福島第一原子力発電所 特定原子力施設に係る実施計画 変更認可申請書の
一部補正について

令和元年7月16日付け廃炉発官R1第57号をもって申請しました福島第一原子力発電所 特定原子力施設に係る実施計画 変更認可申請書を別紙のとおり一部補正をいたします。

放射性物質分析・研究施設第1棟の設置について、審査の進捗を踏まえ下記のとおり補正を行う。

2.41 放射性物質分析・研究施設第1棟

第1棟の機器配置図 2階

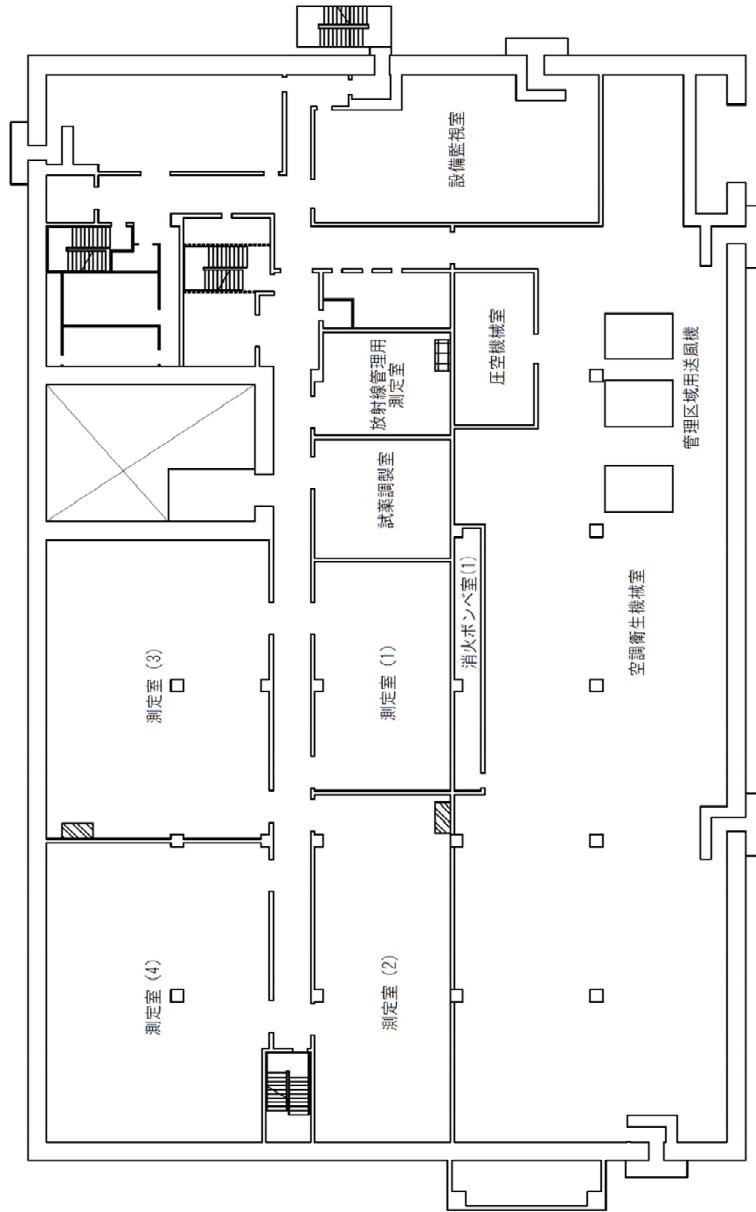
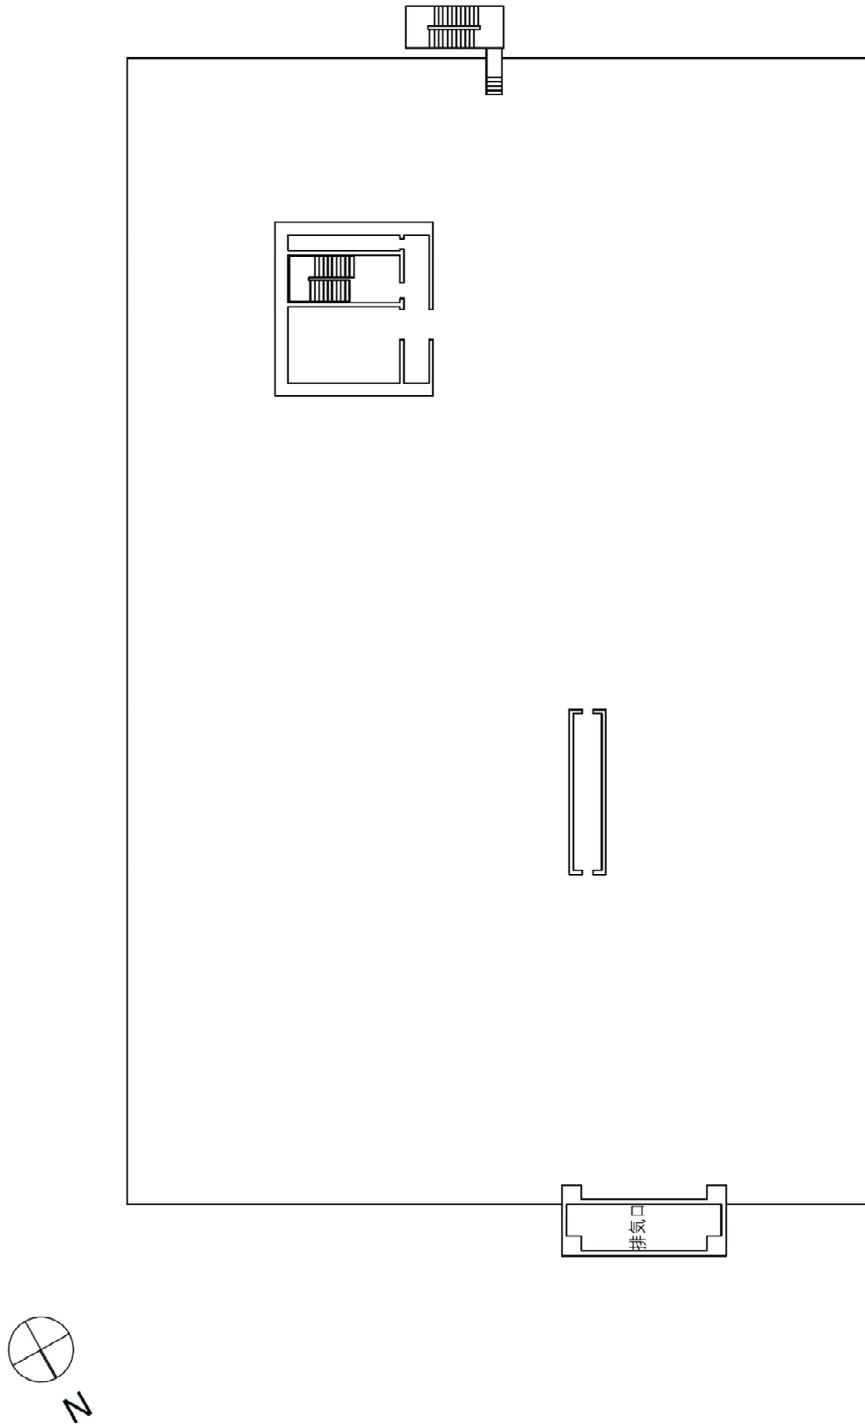
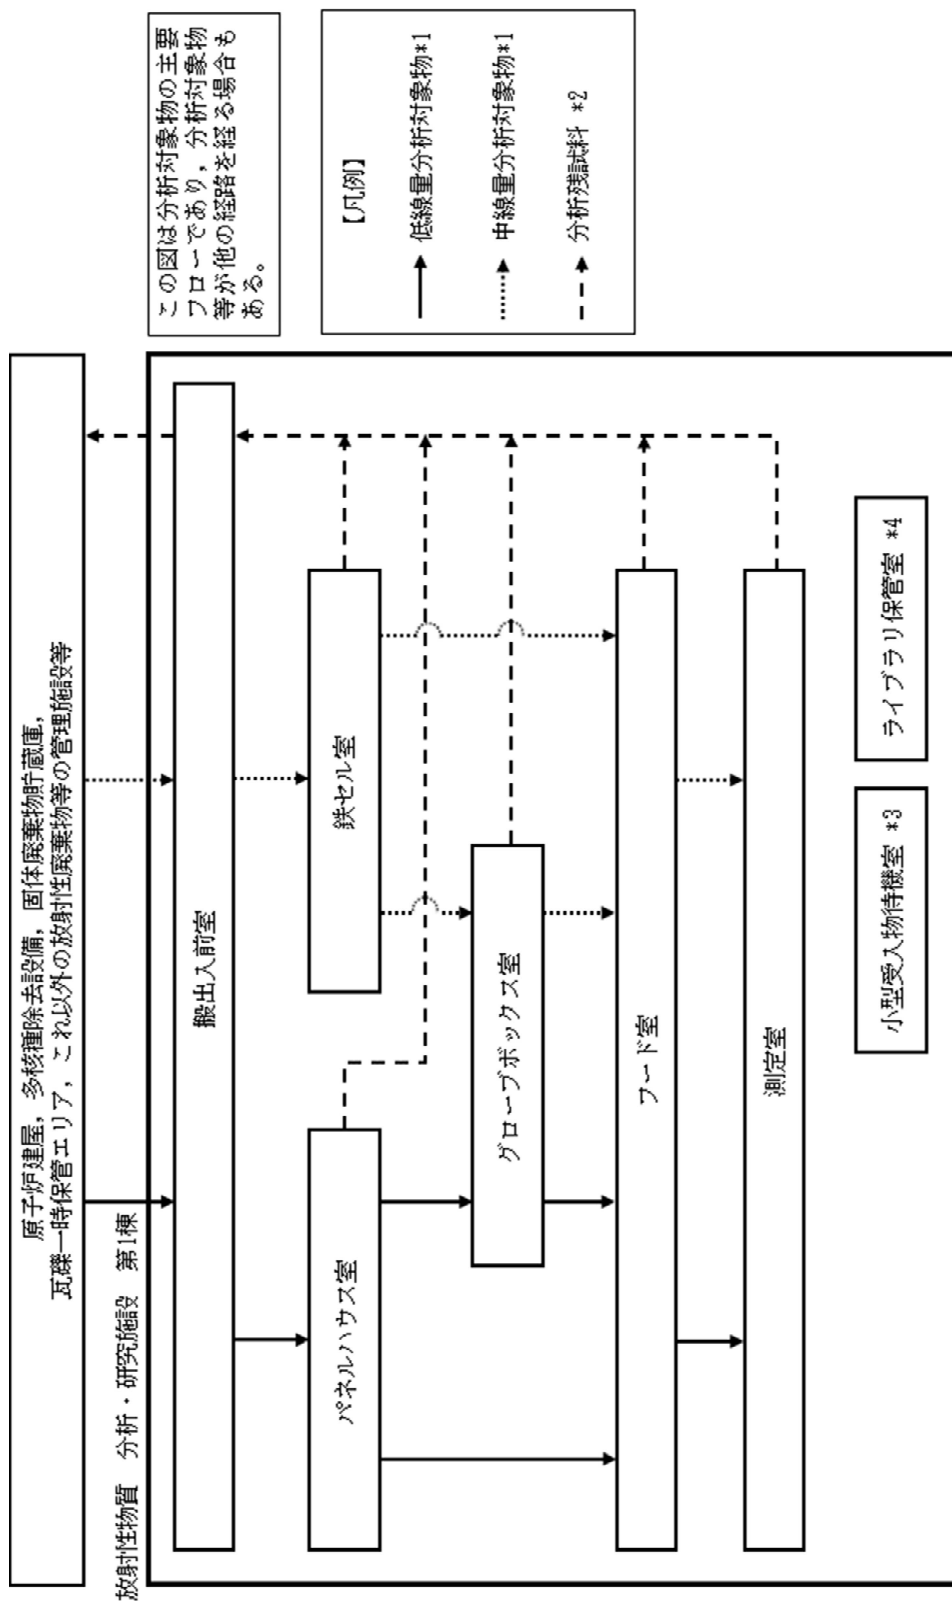
- ・第1棟の機器配置図について設備管理廃液受槽A、Bの追加

第1棟の分析試料等フロー図 (2) 主要廃棄物フロー図

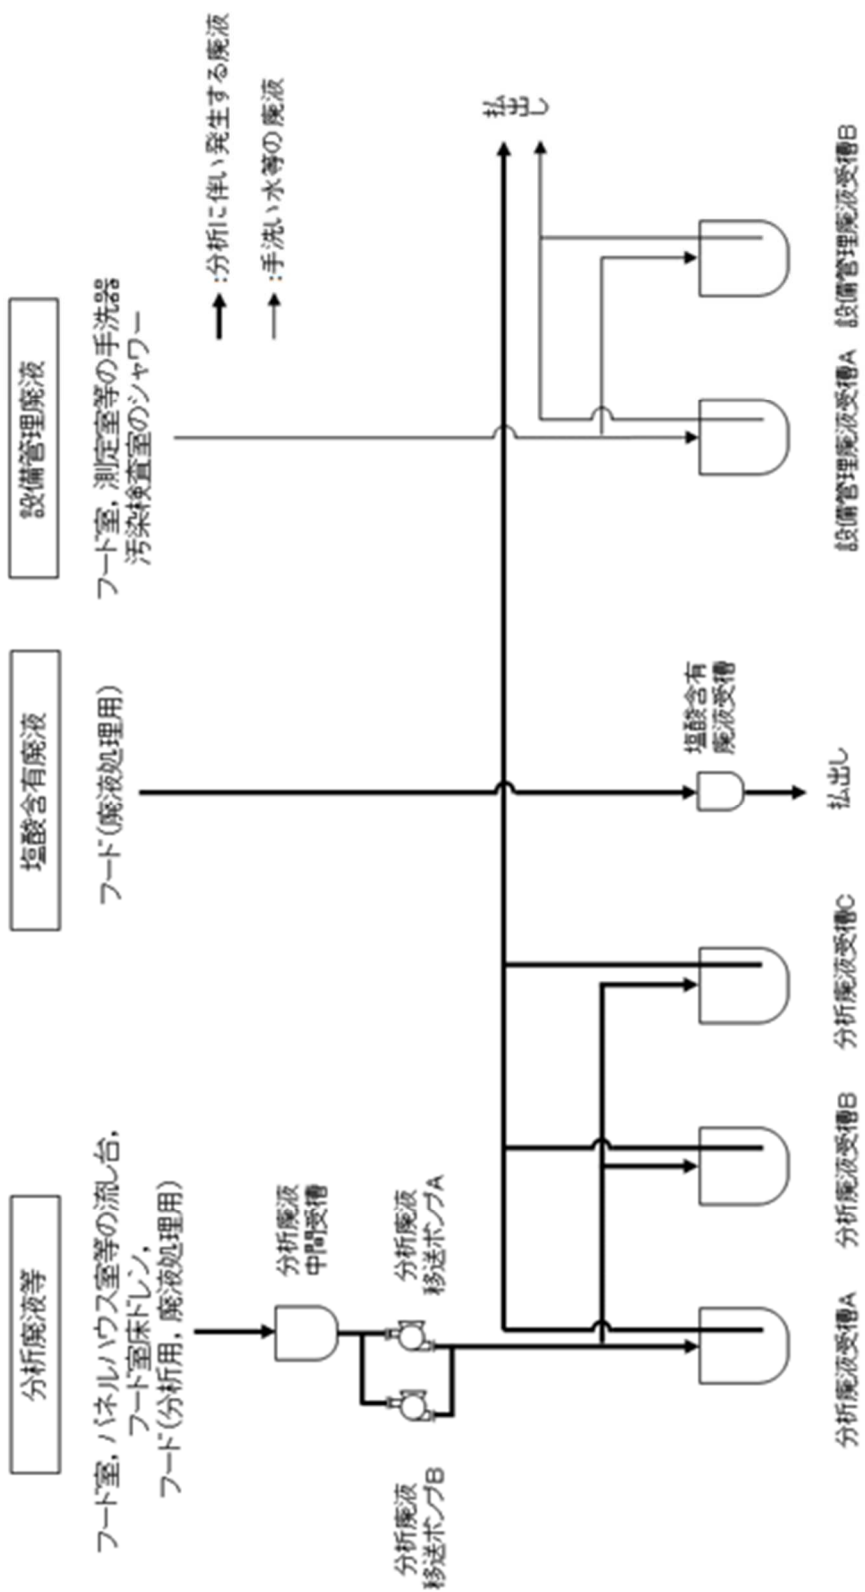
- ・第1棟の主要廃棄物フロー図について廃液払出し場所の変更に伴うフローの変更

図-1 液体廃棄物一時貯留設備 堰を明示した図

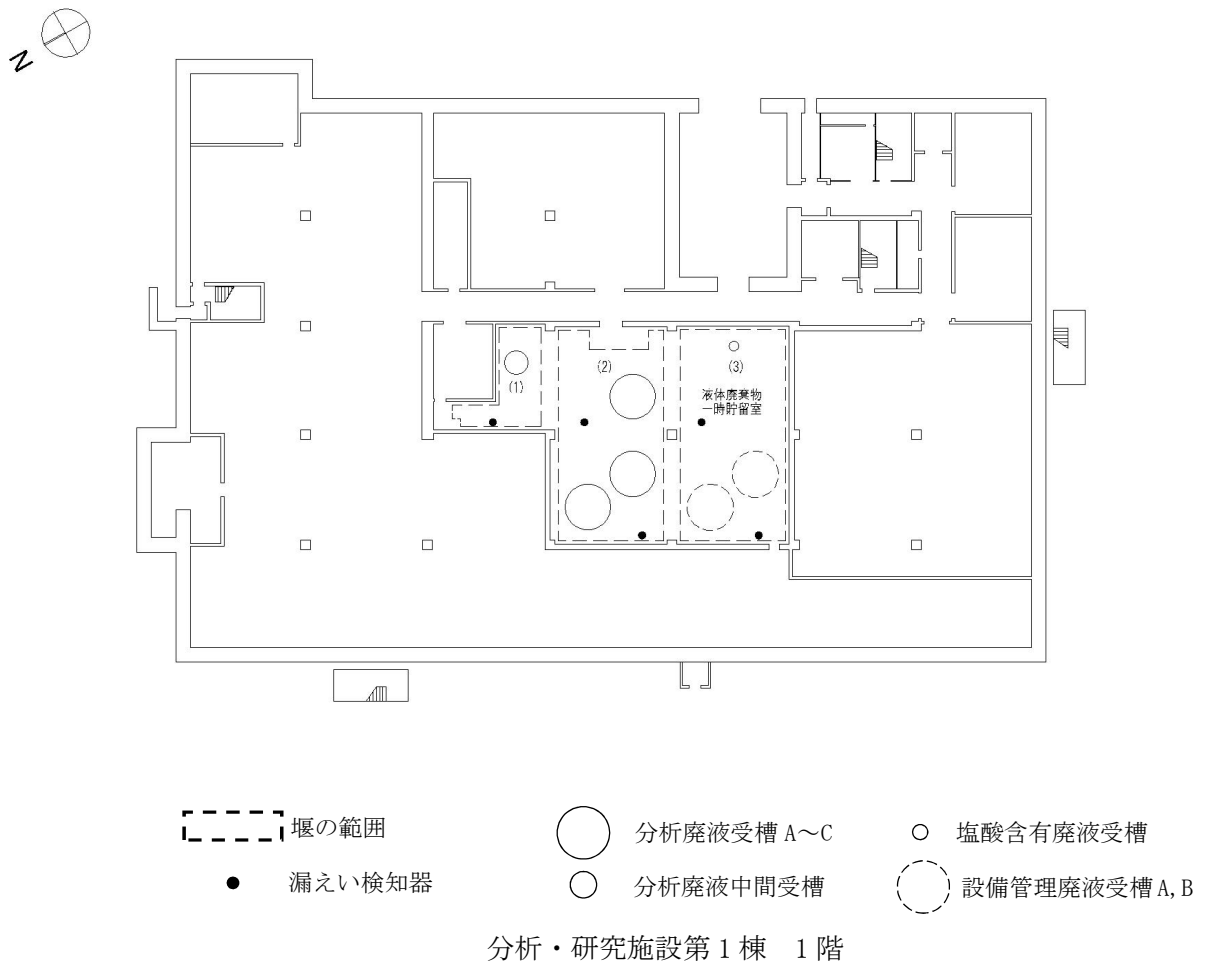
- ・第1棟の施設外への漏えい防止能力の評価について設備管理廃液受槽A、Bの追加に伴う評価の反映
- ・堰を明示した図について設備管理廃液受槽A、Bの追加

設備管理廃液受槽A, B

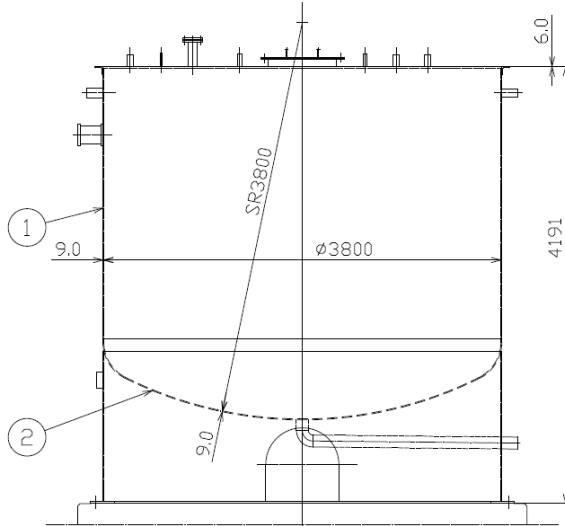
- ・第1棟の機器構造図について設備管理廃液受槽A、Bの追加

図-5 設備管理廃液受槽 A, B 概要図

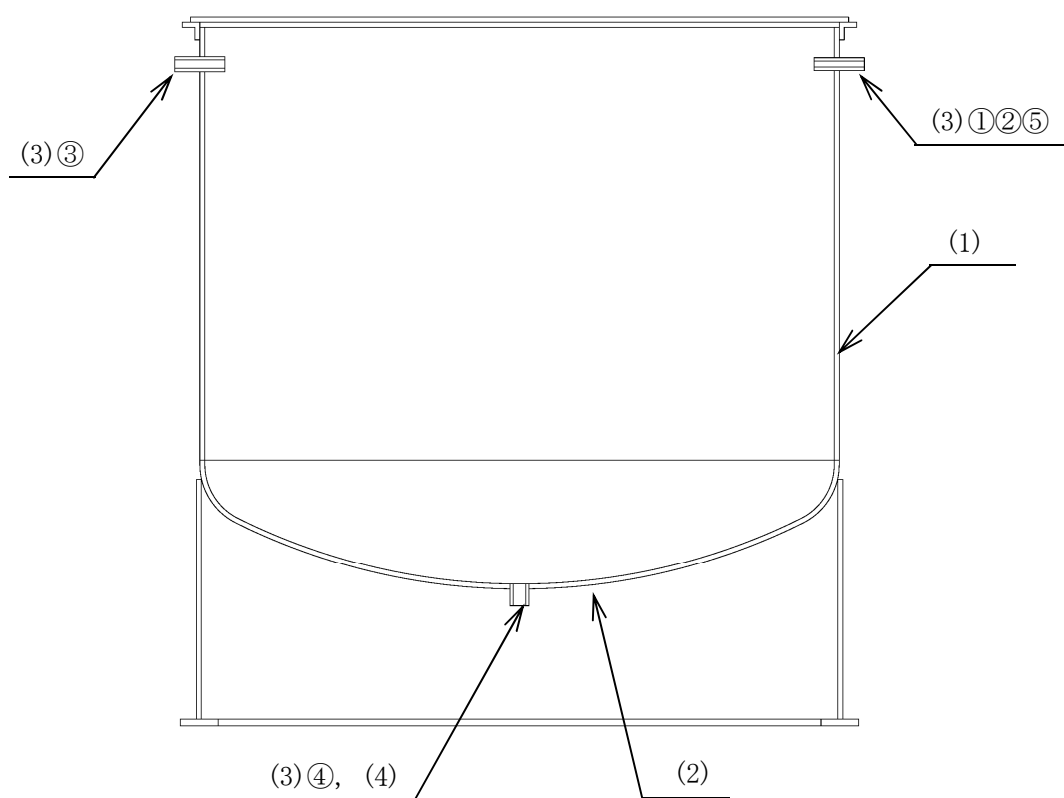
- ・第1棟の設備の構造強度に関する検討結果について設備管理廃液受槽A，Bの追加
